V/réf. : Réunion du 15/04/16 organisée par Bruxelles Mobilité  
N/réf. : GM/AH/FRT-3.1/s.588/tracé 6\*  
Annexe : /

**Objet :** FOREST. Parc de Forest et ses abords. Avant-projet portant sur la réalisation d'un tunnel de liaison pour trams envisagé sous le parc de Forest. DEUXIEME AVIS de la CRMS rendu suite à la visite des lieux par la CRMS et la DMS du 18-05-2016.

#### 4. Entrée dans le parc

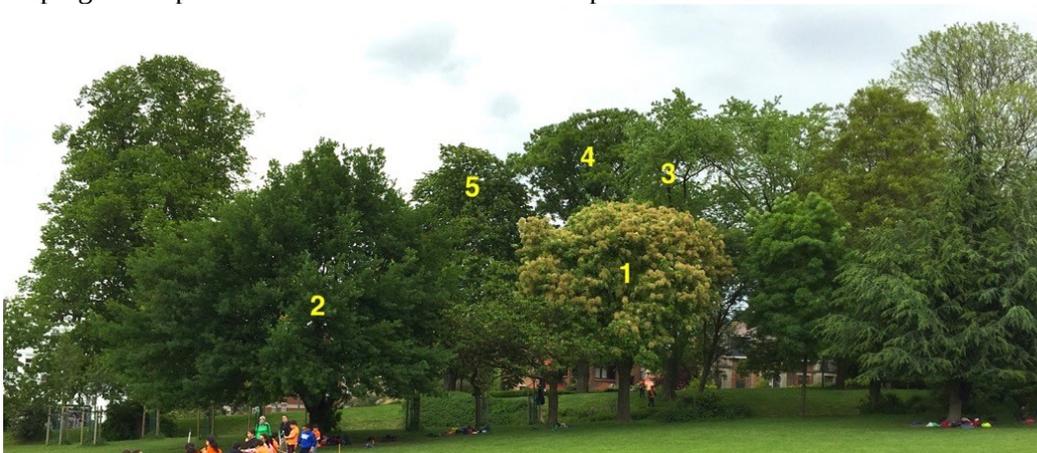
Après le Robinier décrit ci-dessus, le tracé du tunnel pour trams quitte la voirie et pénètre dans le périmètre du parc. En aucun cas, le tunnel ne devrait empiéter les flancs de la butte. Celle-ci deviendrait très fragile si le chantier venait à « rogner » sa base.
